2020年7月

鍋屋バイテック会社
国内営業部

アルミハンドル AV・AH 仕様変更のご案内

変更前	変更後
リム部	バフ研磨あり	バフ研磨なし
外観 (1品番抜粋)	AH-160 	AH-160

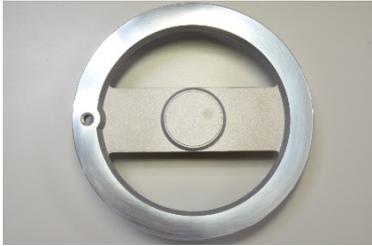
製造上の都合により、アルミハンドルのリム部のバフ研磨をなしに変更します。
本変更による、寸法・形状の変更はございません。
また、「バフ研磨なし」になりますが、表面粗さについても変更前品と同等の基準を維持しております。
